Sécurisation d'une entrée de piste cyclable

Figure 1: Aménagement actuel et trajectoires des cyclistes

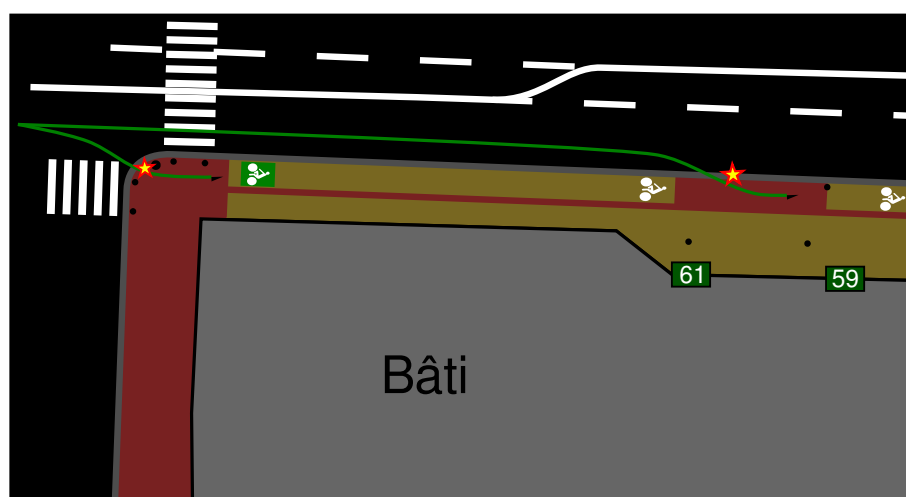
L'aménagement actuel de l'entrée de la piste cyclable (figure 1) est connu comme dangereux¹ et a fait l'objet de signalements répétés depuis 2020. Sa dangerosité a été reconnue en avril 2023 par la mairie, qui a préparé un projet d'aménagement correctif satisfaisant sur les conseils de nos associations.

Nous demandons la mise en place immédiate d'une signalisation de danger et d'un marquage de trajectoire recommandée. En attendant cela, nous allons procéder à la mise en place d'une signalisation citoyenne pour sécuriser ce lieu.

¹ Présence de potelets métalliques sur la trajectoire des cyclistes, entrée coïncidant avec l'aire d'attente d'un passage piéton et itinéraire secondaire par une entrée charretière présentant un ressaut de 2 cm.

Nous demandons que l'aménagement correctif choisi par la mairie en avril 2023 soit mis en œuvre rapidement, afin de corriger ce problème avant le début des Jeux olympiques.
